Ministero dell'Ambiente e della Sicurezza Energetica

Parere n. 816 del 4 settembre 2023

Progetto:	<p><i>Verifica di assoggettabilità a VIA ai sensi dell'art. 19 del D. Lgs. 152/2006</i></p> <p>Progetto di fattibilità tecnico economica “Messa in sicurezza del Porto Canale di Bellaria Igea Marina e realizzazione di una darsena per usi turistici – I stralcio”</p> <p>ID_VIP: 9616</p>
Proponente:	<p>Comune di Bellaria Igea Marina</p>

Nella seguente figura sono mostrate le due soluzioni a confronto:

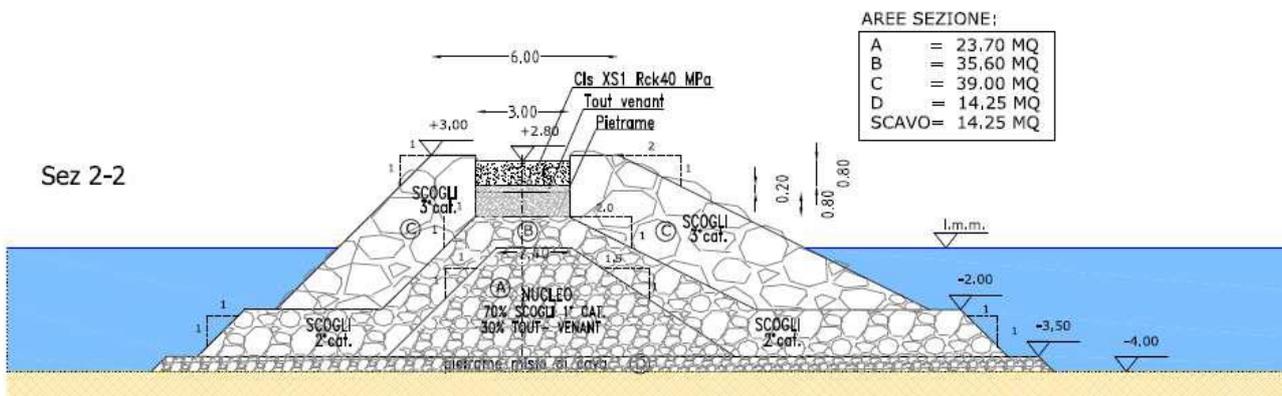
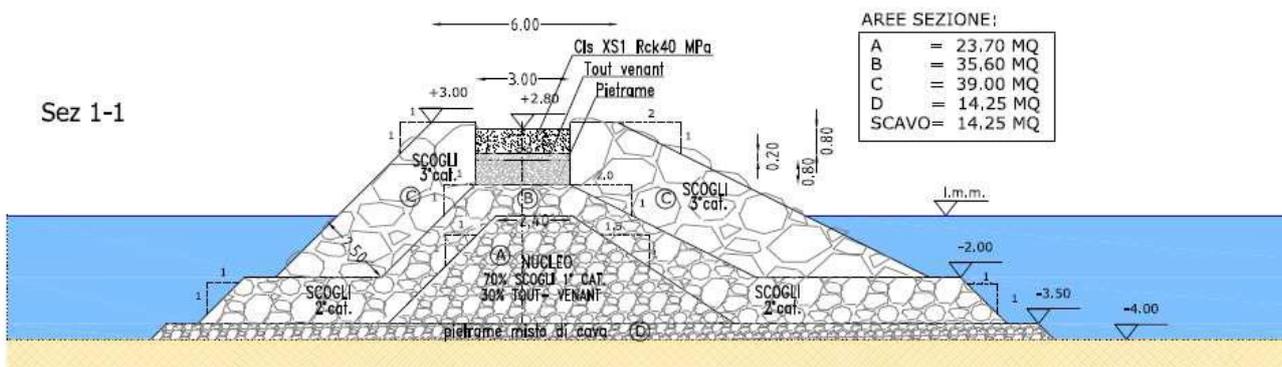
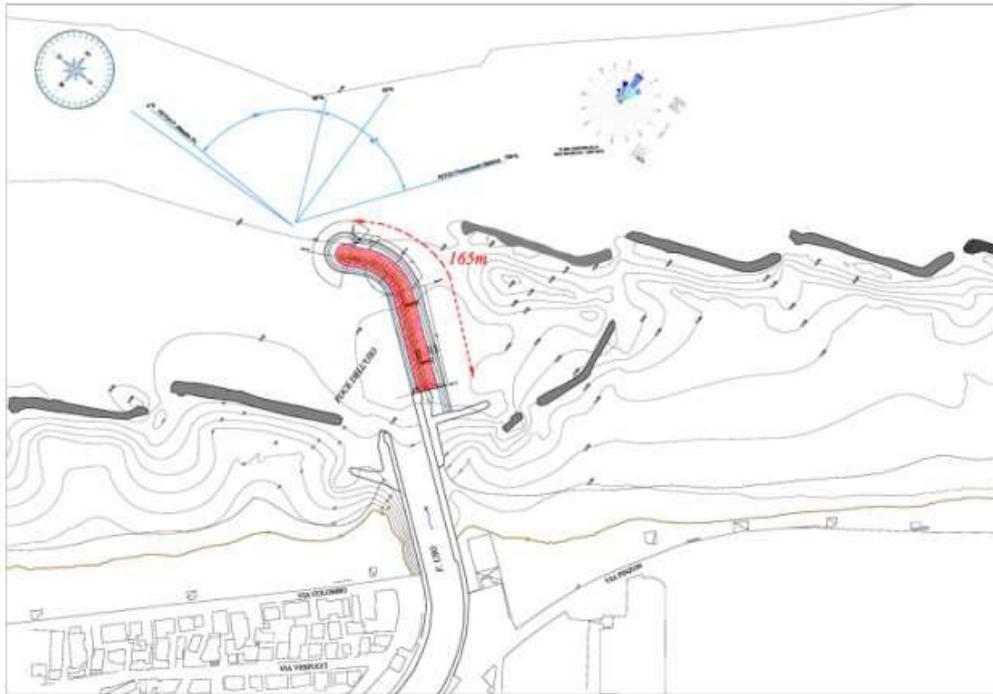
Dal punto di vista dell'abbattimento delle onde l'efficacia delle opere è molto simile e l'obiettivo di ridurre l'altezza d'onda all'imboccatura inferiore a 0.9 m viene raggiunto con entrambe le soluzioni anche se la soluzione 2 fornisce una protezione totale per le onde di Est-SudEst. Le due soluzioni non aggravano le condizioni di ingresso e uscita delle imbarcazioni, poiché la distanza dall'imboccatura è tale da permettere una manovra delle imbarcazioni in ingresso con ampi raggi di curvatura. Il confronto tra le soluzioni non può essere confinato ai soli aspetti marittimi poiché le opere interagiscono in modo differente con le piene fluviali e i sedimenti che le piene trasportano.

Le onde diffratte presentano un'altezza all'imboccatura del canale pari a $H_D=kDH_i$ rispettivamente di 0.56 m e 0.89 m. La soluzione con prolungamento del molo di sopraflutto ha il vantaggio di non produrre ostacoli alla propagazione delle piene e di ridurre, rispetto alla soluzione con diga foranea, i fenomeni di interrimento della foce. Utilizzando un modello analitico semplificato è possibile stimare le velocità mediate sulla verticale del getto che si sviluppa, in occasione di piena fluviale alla foce del Fiume Uso, con tempi di ritorno di 30 e 200 anni e con portate rispettivamente di 130 e

220 m³s⁻¹ nello stato attuale. Si evidenzia che la scogliera foranea della Soluzione 1 interagirebbe con la propagazione della piena e la possibilità che si crei sia un rigurgito sia una zona di deposito dei sedimenti è molto elevata. Nella fase di crescita della piena fluviale le velocità del getto sono ancora elevate in prossimità della scogliera da realizzare e l'opera creerà una riflessione con innalzamento del livello medio marino. Nella fase di esaurimento della piena i sedimenti in sospensione troveranno una zona di calma nell'area lato terra della scogliera dove tenderanno a depositarsi. Gli effetti di una protezione del porto canale con opera diga foranea ha un precedente nel porto di Pescara, dove gli insabbiamenti continui dell'area di foce hanno costretto ad individuare una nuova diversa soluzione progettuale.

La Soluzione 2 (prolungamento del molo di levante) accompagnerebbe il “getto” verso il largo senza creare ostacoli alla corrente, se non quello di rallentare le velocità a contatto della scogliera. Il getto viene deviato verso il largo senza trovare ostacoli e disperderà i sedimenti in un'area più ampia dove interagirà con le correnti costiere dirette prevalentemente verso Nord-Ovest. Secondo il Proponente, quindi, **la Soluzione 2 è sicuramente da preferire**, poiché l'impatto con le piene e la sedimentologia fluviale è molto ridotta, al contrario della soluzione 1. Vengono al riguardo presentati i risultati dello studio sulla verifica degli effetti idrodinamici del prolungamento del molo di levante con modello numerico Delft 3D.
